**GARSO VALDYMO ĮRANGA MULTIFUNKCINEI SPORTO SALEI
(VIEŠOJO PIRKIMO ID 5003912)**

DĖL VIEŠOJO PIRKIMO METU GAUTO KLAUSIMO NAGRINĖJIMO

Tauragės rajono savivaldybės administracija (toliau – Perkančioji organizacija) vykdydama viešąjį pirkimą „Garso valdymo įranga multifunkcinei sporto salei“ (toliau – Pirkimas) pagal Tauragės r. Skaudvilės gimnazijos (toliau – Pavedimą suteikusi perkančioji organizacija) gautą paraišką, teikia atsakymus į gautus klausimus CVP IS priemonėmis (klausimų kalba netaisyta):

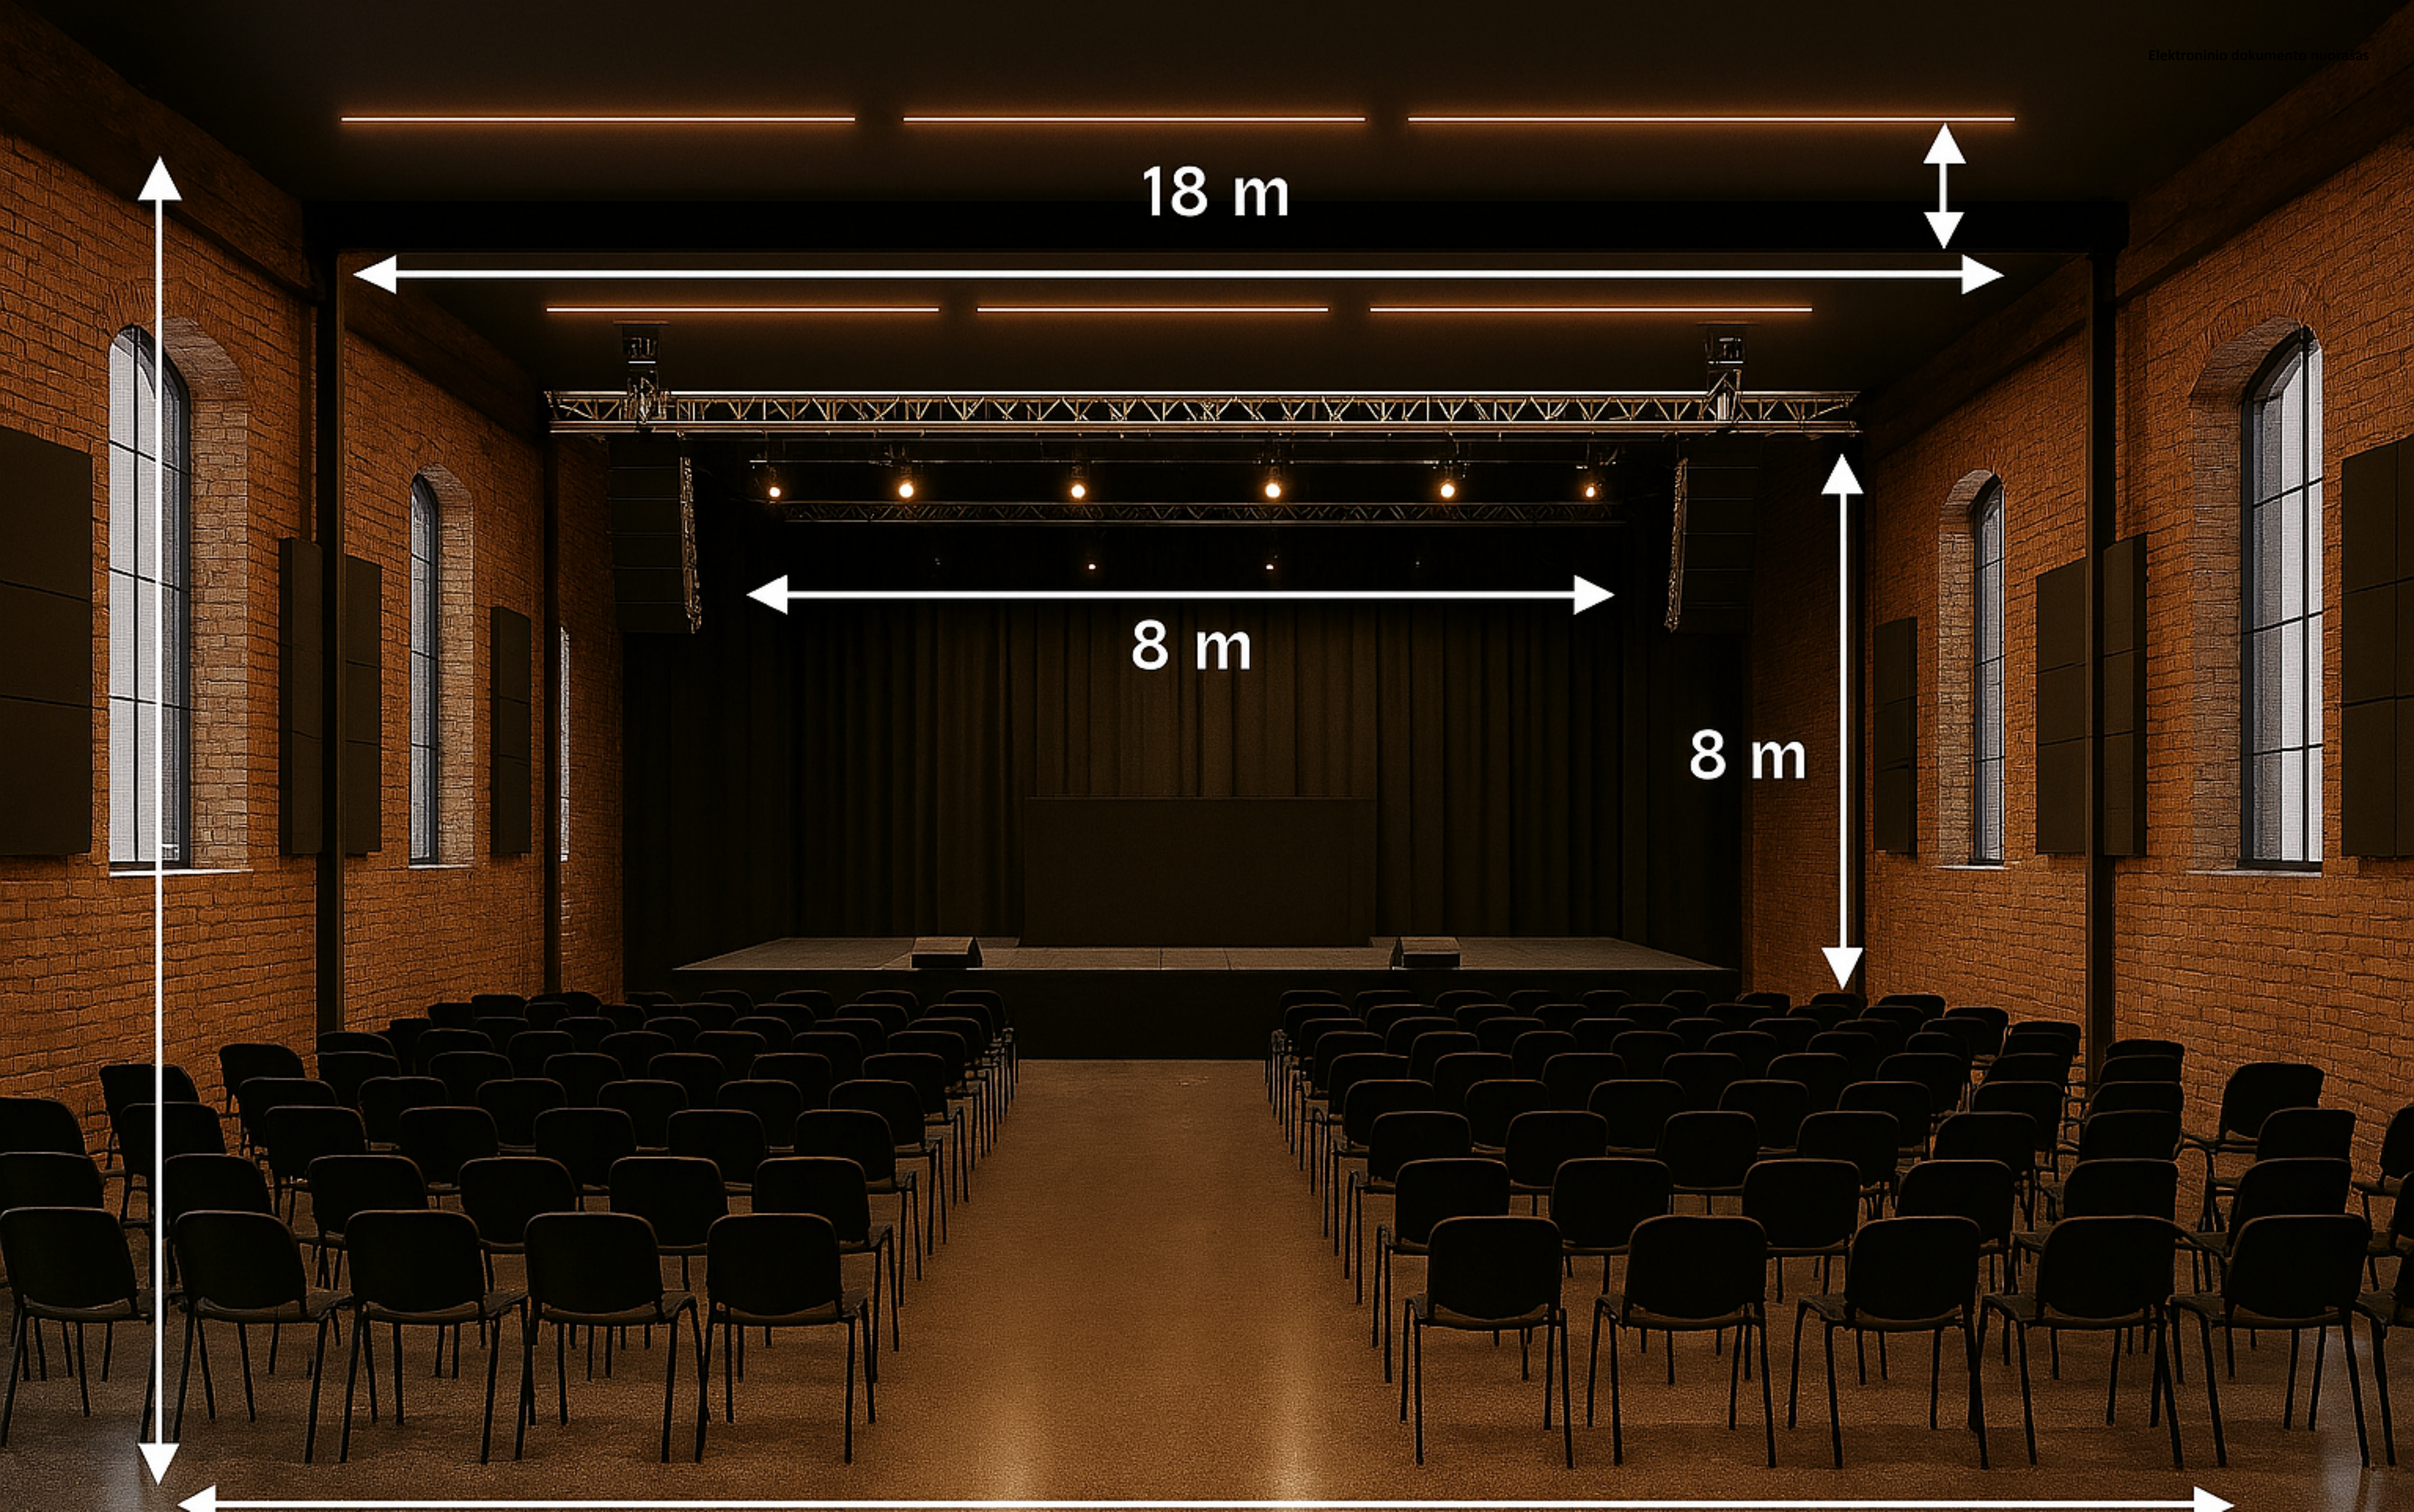
1. Klausimas. Prašome pateikti montavimo darbams ir medžiagoms įvertinti reikalingą informaciją: planus, montavimo pozicijas ir aktualias nuotraukas.

Atsakymas. Teikiama ši informacija: patalpų planai, aktualios patalpų nuotraukos, montavimo pozicijų schema (asociatyvi nuotrauka) (pridedama). Įranga yra sumontuojama ir išmontuojama: scena, iš dalies apšvietimas, garso įranga ir 150 salės kėdžių. Ši informacija pateikiama siekiant, kad visi potencialūs tiekėjai turėtų pakankamai duomenų tinkamai įvertinti pirkimo objekto techninę apimtį, įrenginių sumontavimo specifiką bei su tuo susijusias darbų sąnaudas. Pateikiami priedai yra skirti tik informaciniams tikslams – tiekėjas, kaip savo srities profesionalas, privalo pats įvertinti visus techninius sprendimus ir numatyti, kokie konkretūs darbai, priemonės ir išlaidos bus reikalingi tinkamam įrangos sumontavimui, paleidimui ir jos veikimo užtikrinimui.
